MANDAT D'ETUDE CONFIE A SIX ARCHITECTES AGRANDISSEMENT DU GYMNASE DE CHAMBLANDES - PULLY

RAPPORT DU GROUPE D'EXPERTS

NOVEMBRE 1992

MANDAT D'ETUDE CONFIE A SIX ARCHITECTES
POUR LE PROJET D'AGRANDISSEMENT
DU GYMNASSE DE CHAMBLANDES - PULLY

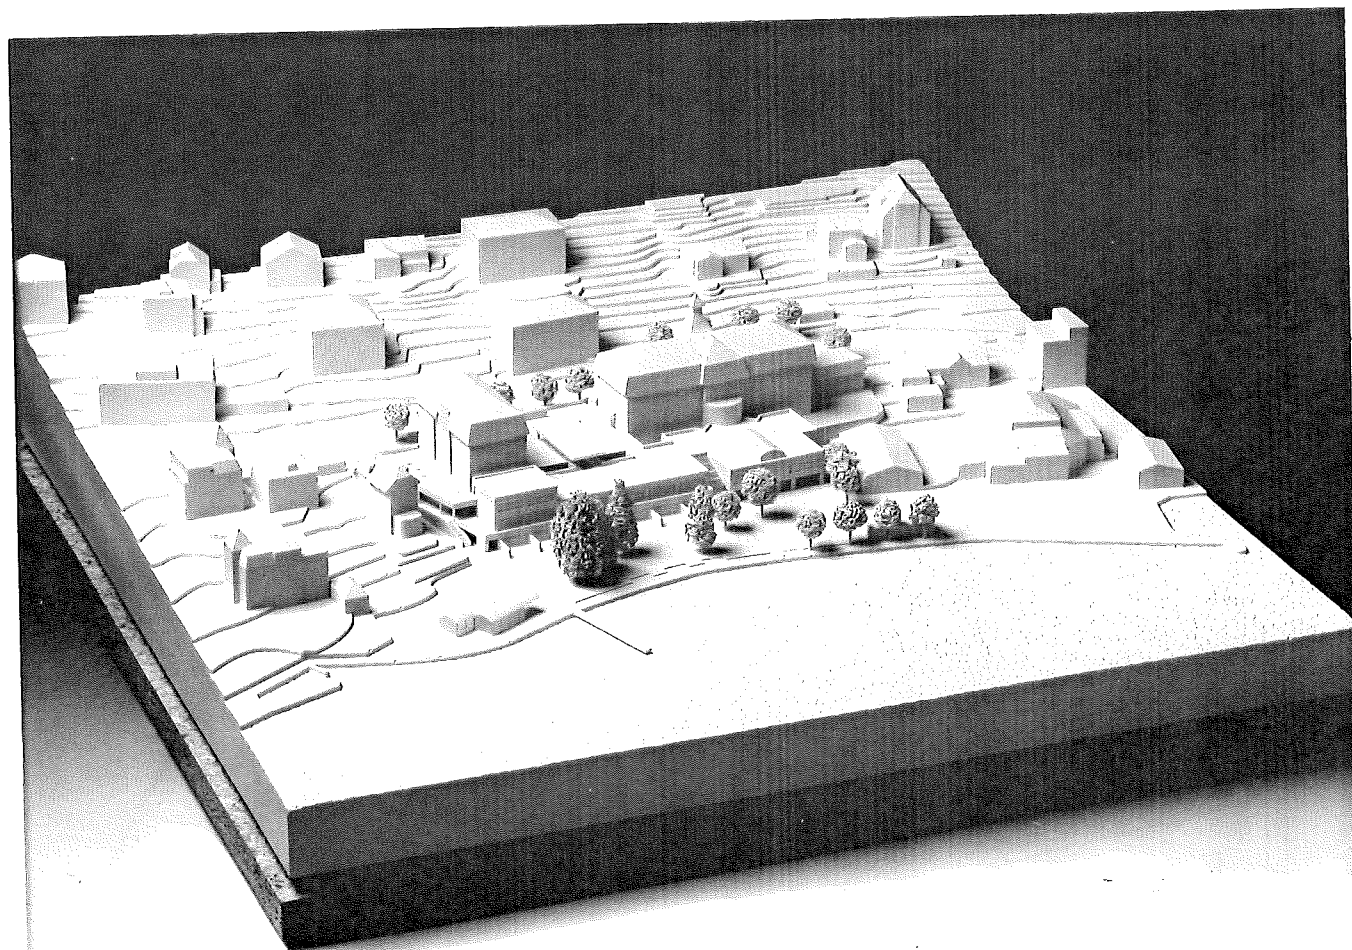
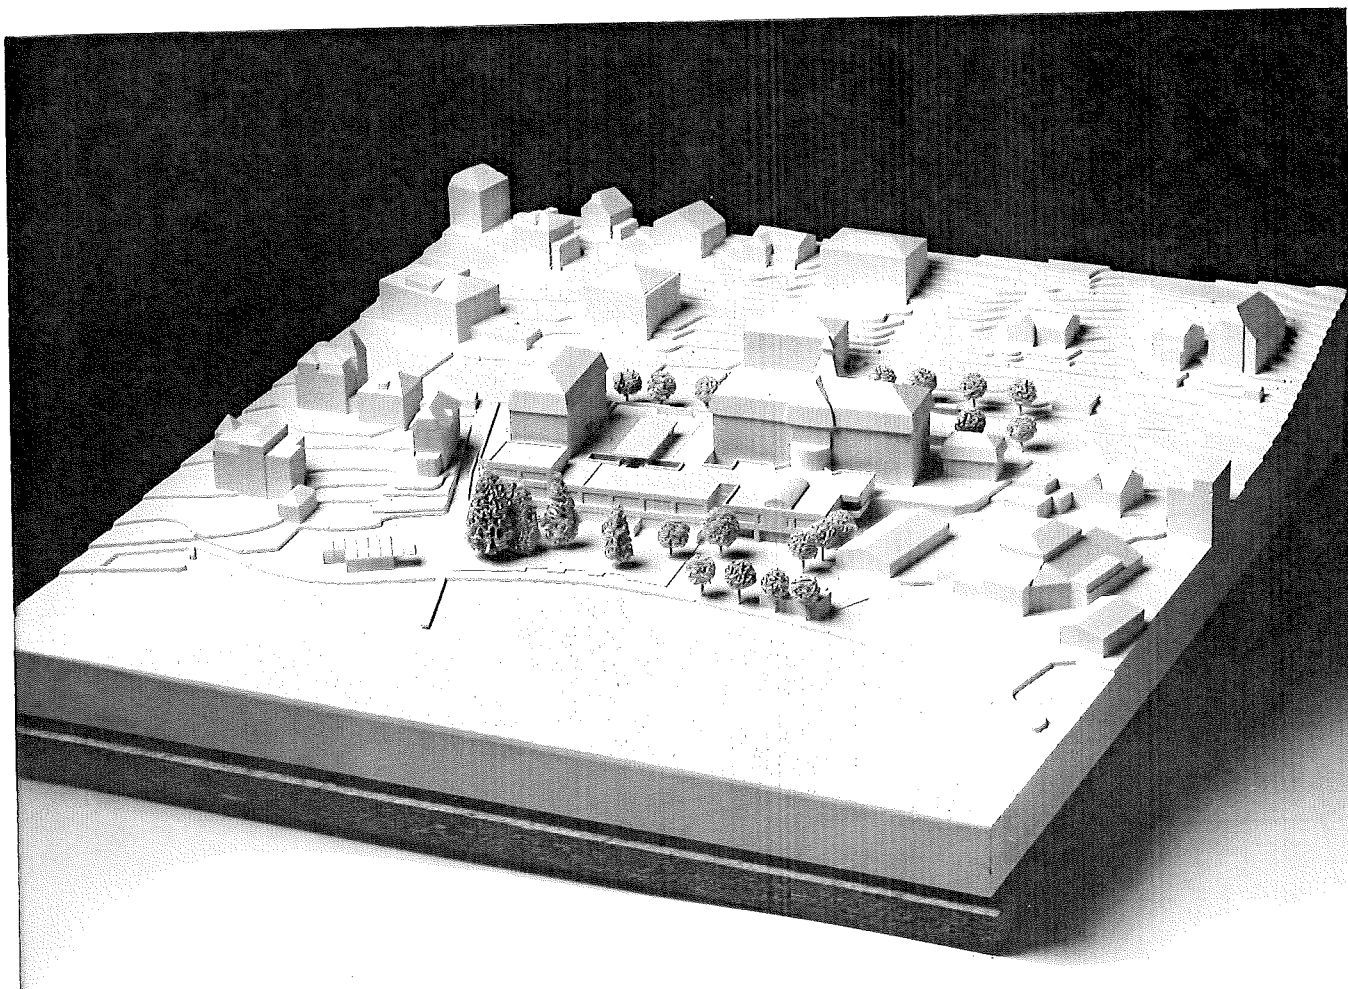
Respectant parfaitement les gabarits du PPA, le projet se caractérise par une volumétrie complètement collée au bâti existant et constituée de trois parties architecturalement distinctes en fonction des bâtiments qu'elles prolongent. Si la démolition de la salle de gymnastique permet d'abaisser sensiblement la corniche au niveau des rez-de-chaussée existants, la liberté qu'elle offrait de moduler le front du lac est exploitée dans un sens très discutable.

Ainsi, la mise en évidence de la composition et de la symétrie du bâtiment principal crée une emphase dont l'effet brouille le site plutôt qu'il le renforce. L'effort de composition aboutit finalement à isoler le gymnase de son environnement.

L'implantation du hangar à bateau, très à l'écart de la vue depuis les classes, est intéressante mais pas forcément réalisable, malgré la transparence proposée.

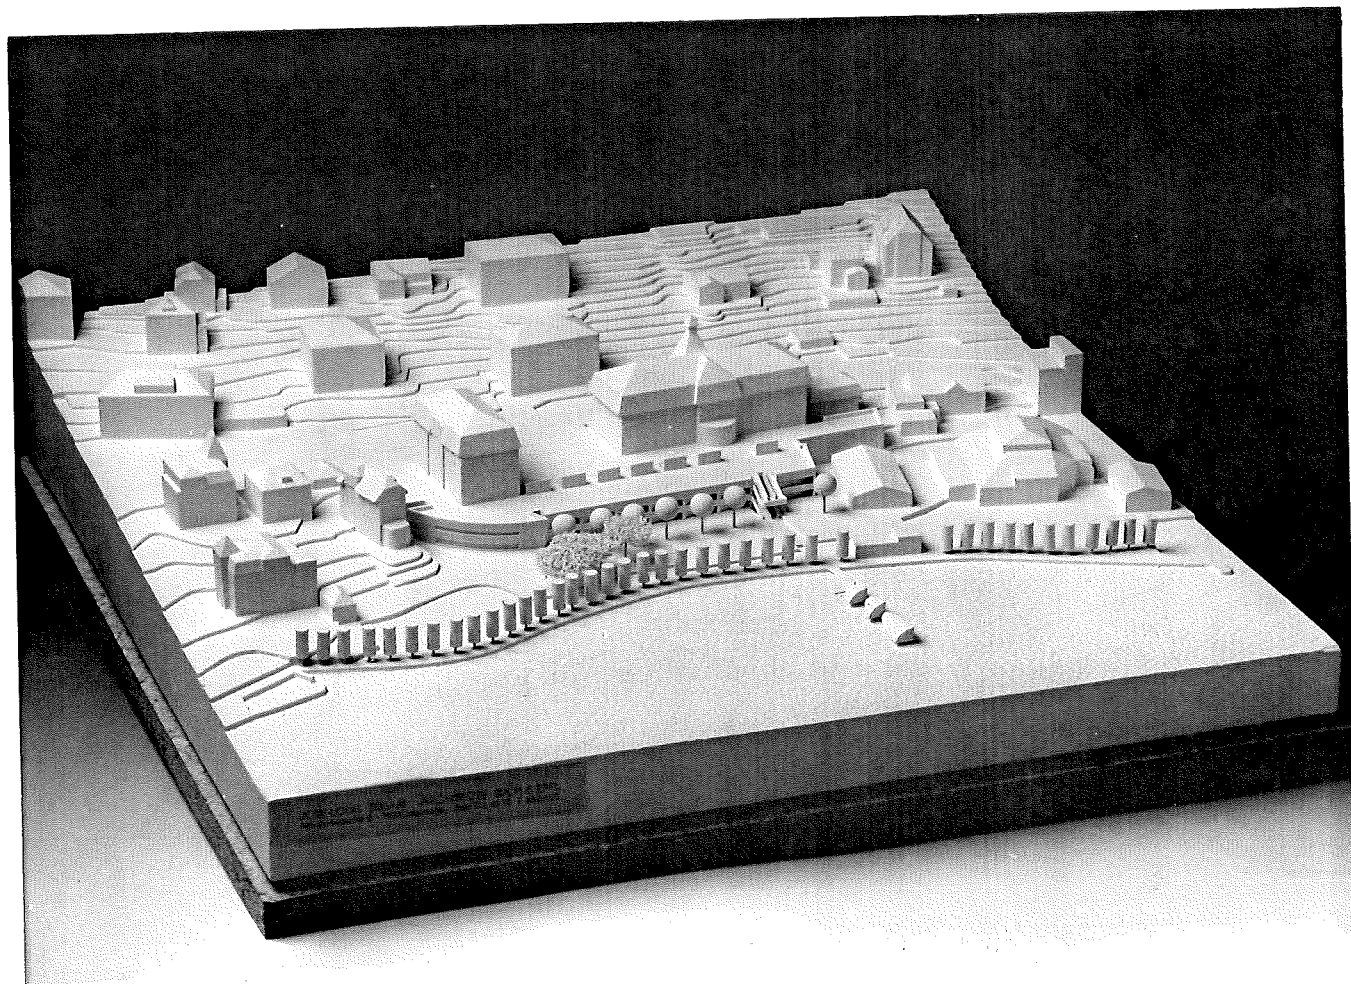
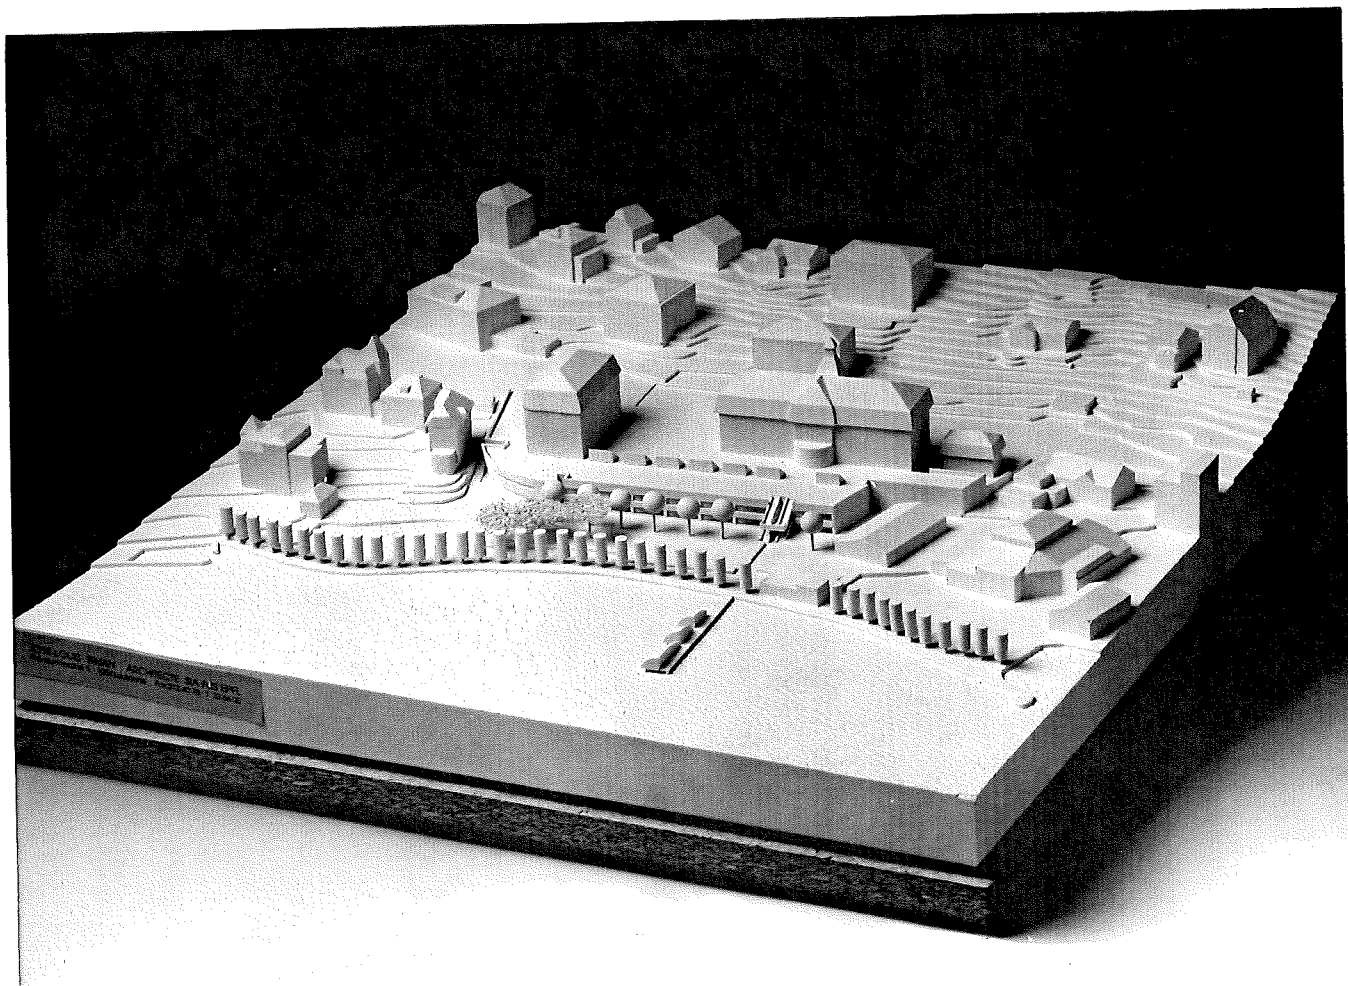
- documents avec formats divers
 - débordements du périmètre PPA
 - démolition de la salle de gymnastique
 - surface brute de plancher : 5'941 m
 - surface utile de plancher : 2'119 m
 - cube de construction : 19'805 m
 - laces de parc autos : 0 en surface
36 en sous-sol
-

Par son implantation accolée et sa plate-forme plane, le projet se lit manifestement comme une assise mettant en relief les deux bâtiments existants. Ce concept affirmé du socle est mis en forme avec beaucoup de cohérence. La toiture-terrasse, couvrant le nouvel élément, fusionne dans le même plan que la dalle parking pour constituer une vaste esplanade avec vue sur le lac. Le parking couvert fait ainsi partie intégrante du parti. Aucun accès autonome ne vient brouiller la relation de dépendance avec les bâtiments existants. La vue sur le lac est préservée depuis la route en enterrant de 70 cm le niveau inférieur par rapport au terrain.

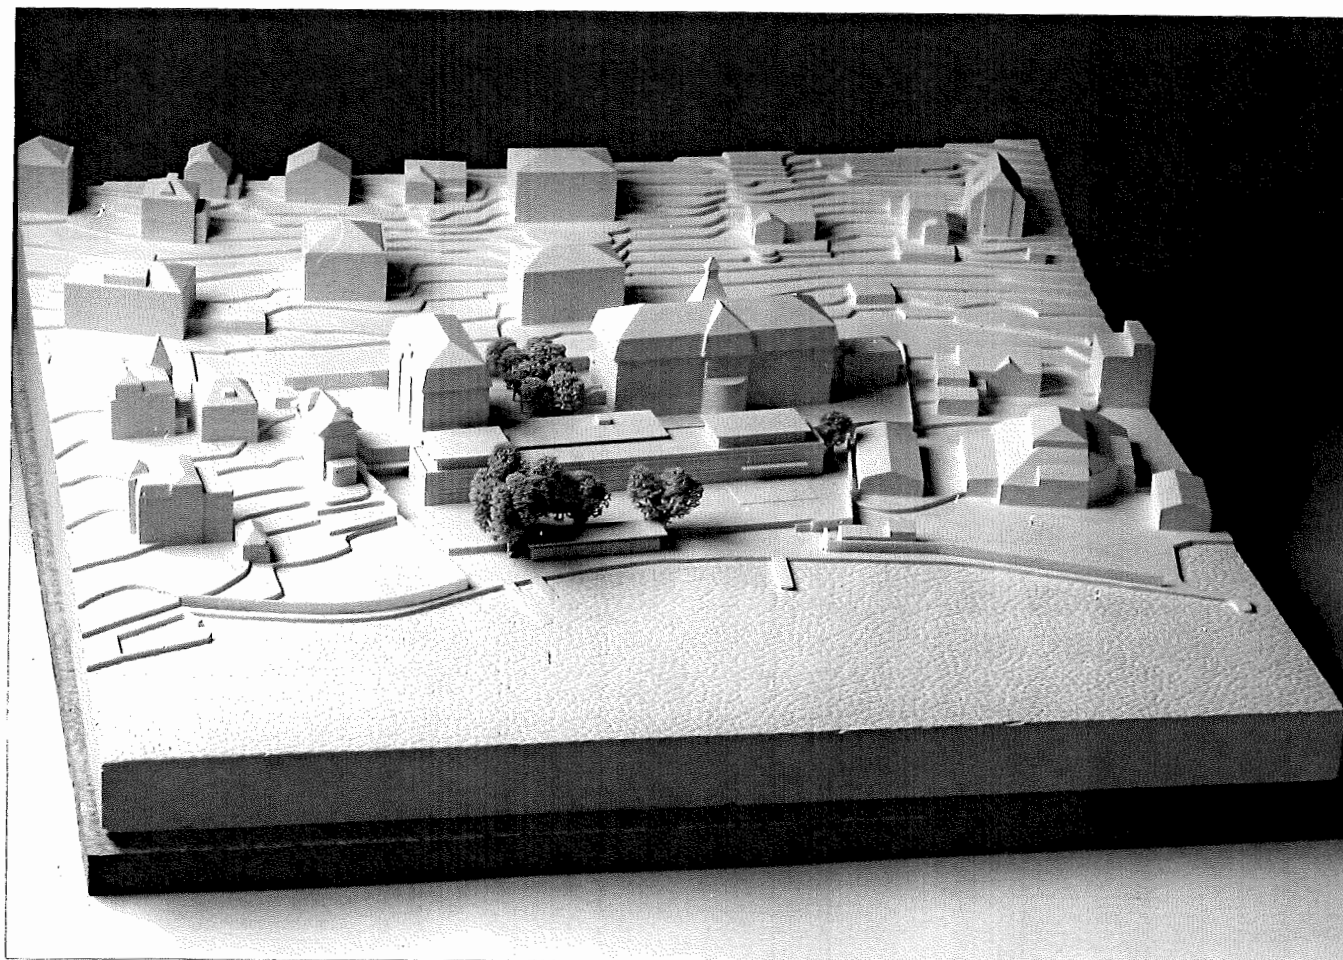
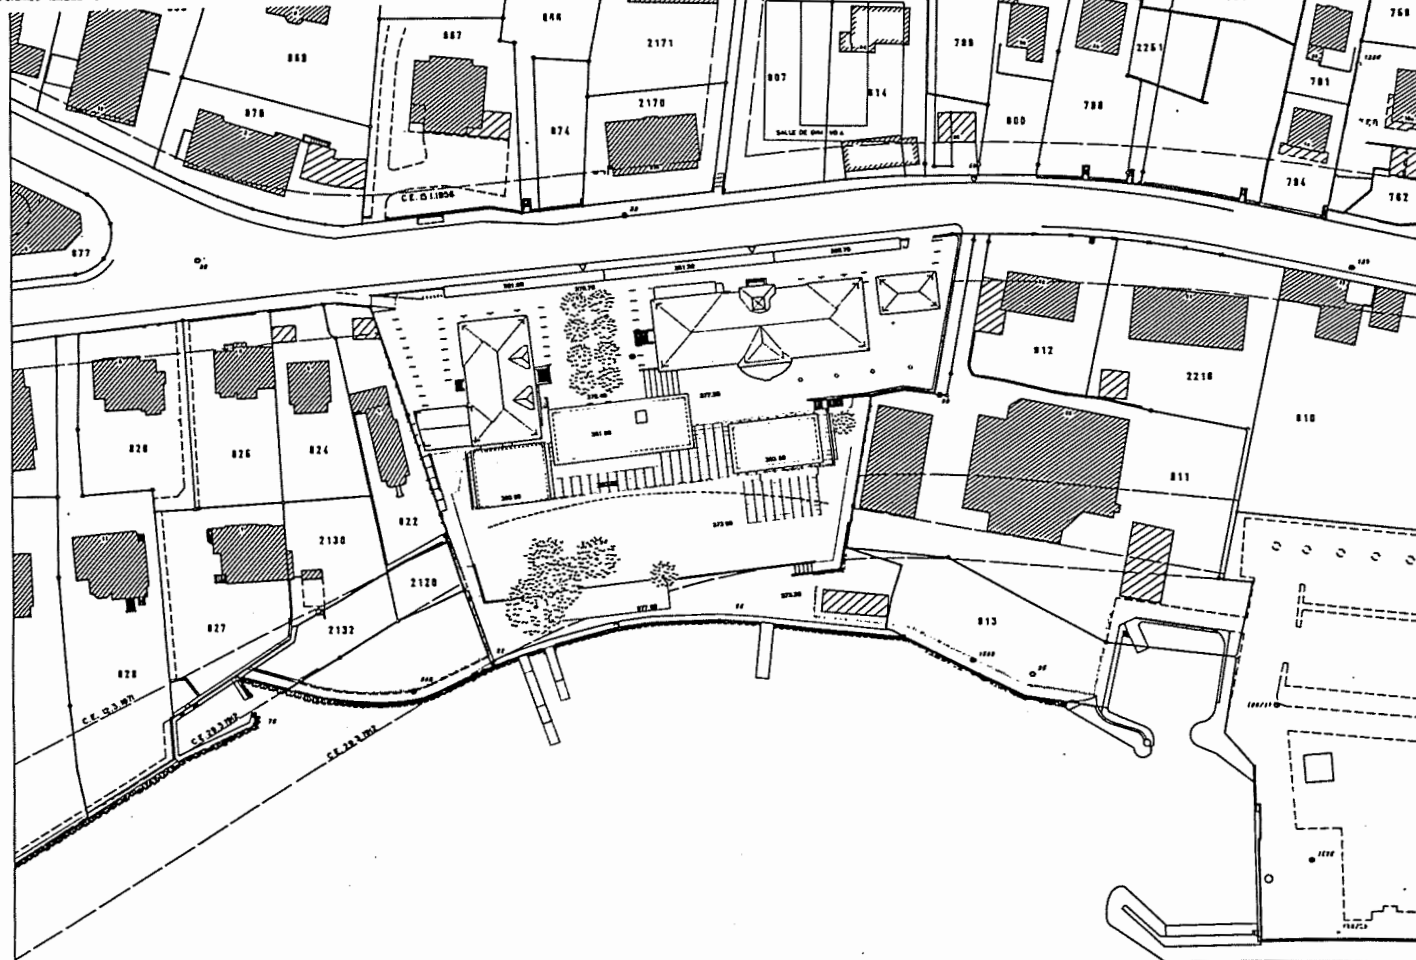
Les architectes ont pris en compte toutes les remarques formulées par le groupe d'experts, notamment celle de démolir complètement la salle de gymnastique existante, améliorant ainsi deux points critiques du projet précédent.

Le premier point concerne l'entrée qui peut ainsi se faire directement en relation avec la cour principale, comme celle des deux autres bâtiments. L'émergence en plan et en coupe, créée pour introduire un maximum de lumière et de confort dans le dispositif de circulation verticale, affaiblit quelque peu la clarté des rapports entre les trois éléments constituant le Gymnase. Ce volume d'entrée est articulé sur trois niveaux et regroupe judicieusement des activités plus nobles que les services. Un ascenseur est prévu pour les handicapés. Le deuxième point concerne les salles de classe qui, en s'affranchissant de la contrainte du maintien de la structure existante, bénéficient d'une forme carrée plus adéquate pour leur fonction. L'installation de la cafétéria en bout du couloir des classes est peu attractive pour une fonction aussi polarisante et pose un problème de circulation et d'acoustique. De plus, son prolongement extérieur pose des problèmes de nuisances par rapport aux classes.

La relation interne avec le bâtiment principal s'établit par un couloir souterrain qui rejoint la cage d'escalier principal prolongée depuis l'entresol vers le bas par reprise en sous-oeuvre, avec possibilité de continuer sous la route jusqu'aux nouvelles salles de gymnastique. Ce dispositif coûteux n'est cependant pas indispensable au bon fonctionnement du gymnase.
